Luminaires –

Part 1: General requirements and tests

INTERPRETATION SHEET

Figure IS 03 – Electro-mechanical contact system with plug/socket connection

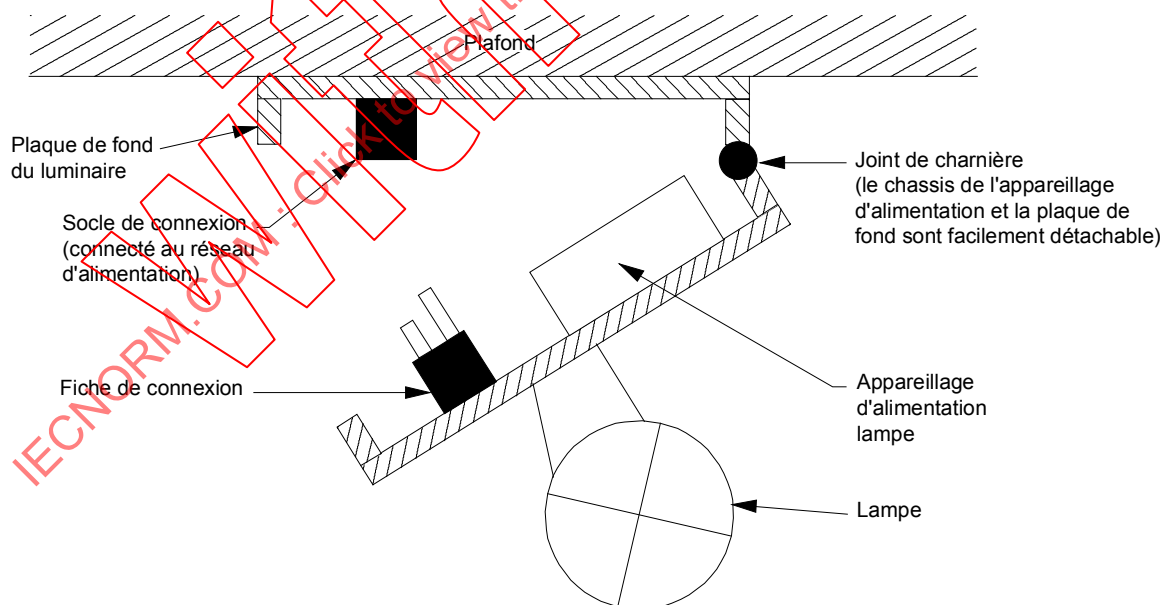
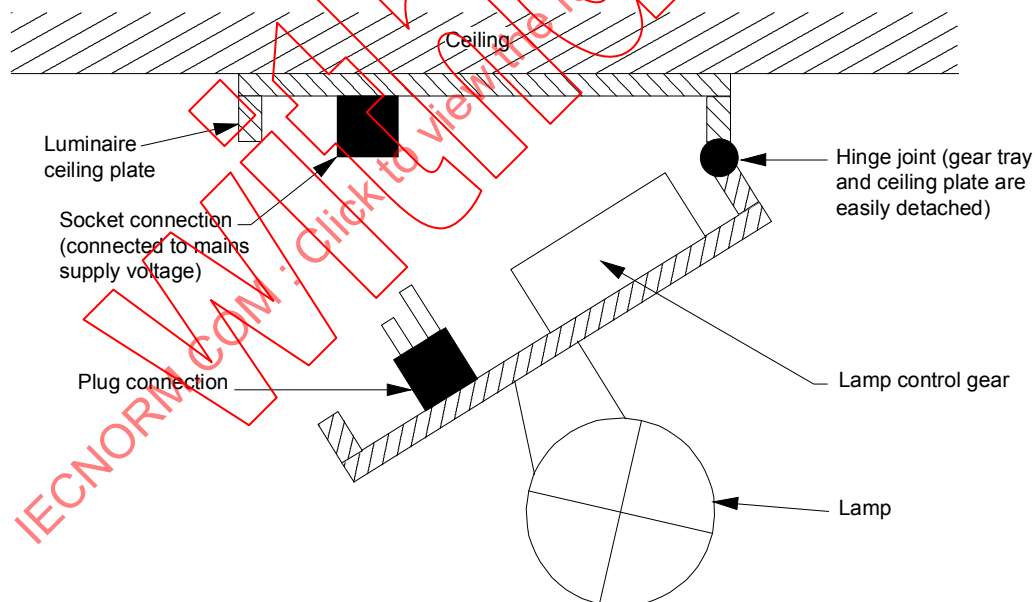
Figure IS 03 describes an electro-mechanical contact system as defined in subclause 1.2.55. As such the requirements of subclauses 4.11.6 and 7.2.1 apply

Because, in the situation described, the base and gear tray are unique and non-interchangeable, the base plate does not require marking with the rated current of the electrical connection, as specified in subclause 3.2.

**Figure IS 10 – Dimensions de la boîte d'essai pour les marquages F et F
(plafonds isolants) convenant pour un luminaire réglable**

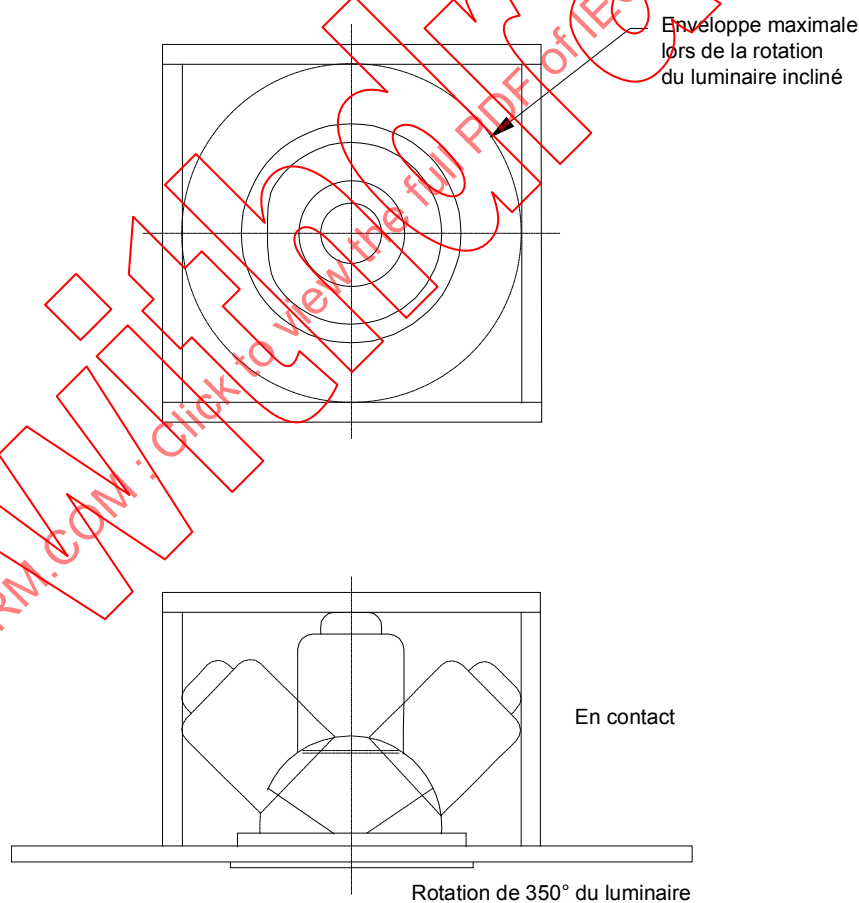
La figure IS 10 illustre les dimensions de la boîte d'essai convenant pour un luminaire réglable suivant deux axes, et qui par conséquent nécessite un espace dans le plafond pour le réglage.
